Ministero dell' Ambiente e della Sicurezza Energetica

Parere n. 264 del 08/02/2024

Progetto	<p><i>Valutazione Impatto Ambientale</i></p> <p>Progetto di fattibilità tecnico economica del lotto 2 del Raddoppio Decimomannu – Villamassargia</p> <p>ID_VIP: 10402</p>
Proponente	RFI S.p.A

Figura 19: NV02 lato Riu Spinosu – Stralcio planimetrico opere a verde revisionato

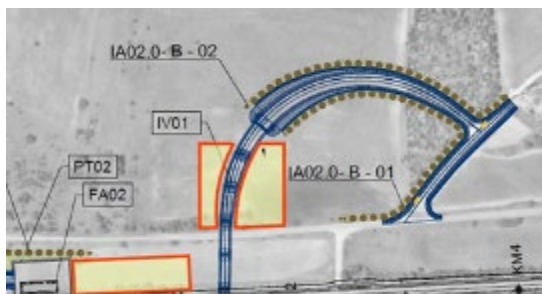
Nel documento “Integrazioni volontarie a seguito del sopralluogo congiunto Commissione Tecnica PNRR – PNIEC – Rete Ferroviaria Italiana – Italferr del 22 Novembre 2023” il Proponente ha indicato che le opere a verde saranno incrementate in prossimità del rilevato della NV02 dal lato del Riu Spinosu e saranno previsti interventi lungo le inalveazioni IN02, IN03, IN04, IN05 e IN07.

Per quanto riguarda gli interventi previsti lungo le inalveazioni IN02, IN03, IN04, IN05 e IN07, indicati con il codice E, non corrispondente a nessun modulo descritto nella Relazione descrittiva opere a verde¹³ e nella Planimetria degli interventi di mitigazione¹⁴, la Commissione richiede che siano finalizzati alla costituzioni di formazioni riparie, coerenti con la vegetazione potenziale del territorio, come indicato sempre nella **Condizione Ambientale n. 6**.
